GZ: FA17B-20.20-502/2011-18

Ggst.: UVP Deponie Emberg
Böhler Edelstahl GmbH & Co KG
Gesamtgutachten

GESAMTGUTACHTEN ZUR UVP

DEPONIE EMBERG

Abbildung 12: Landschaftspflegerische Begleitplanung

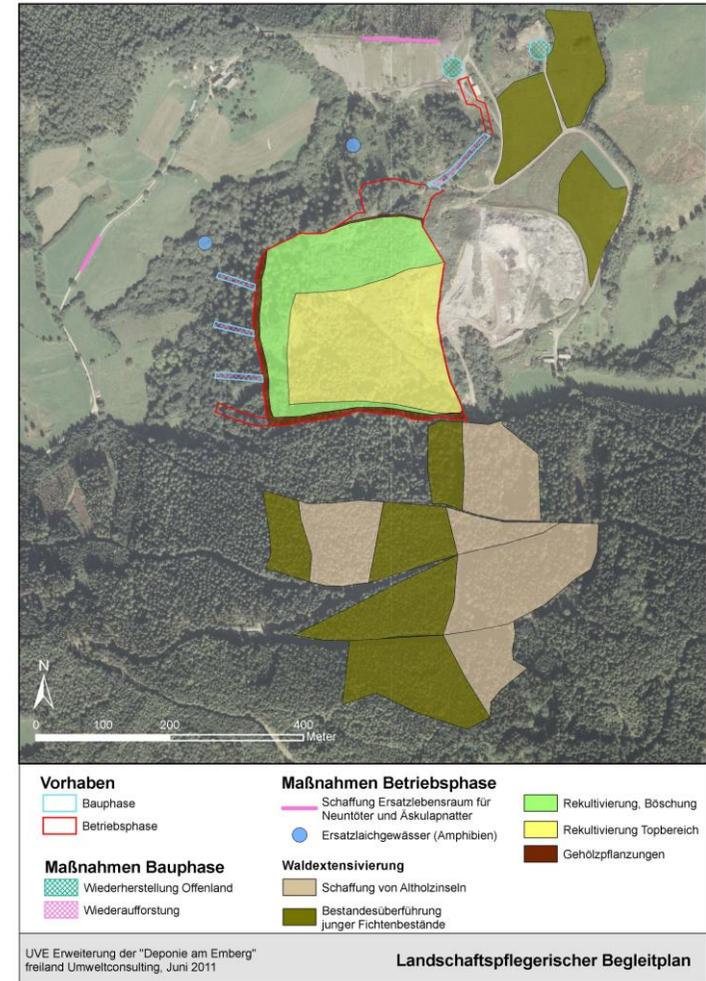
Eine Bestandesüberführungen auf Teilflächen der an das Vorhabensgebiet angrenzenden Waldbestände werden im Sinne einer Verbesserung der Landschaftsbildqualität als erforderlich erachtet und als Ausgleichsmaßnahmen in M 7.3., S. 19, Abb. 2 in Form einer Luftbilddarstellung vergrößert dargestellt.

Waldverbesserungsmaßnahmen in bestehenden Waldbeständen ist im reichlich waldausgestatteten Bezirk Bruck gegenüber Ersatzaufforstungsmaßnahmen im Offenland jedenfalls der Vorzug zu geben.

z.B. 8 Waldverbesserungsmaßnahmebereiche in bestehenden jungen Nadelbaumaufforstungen und Fichtenforsten
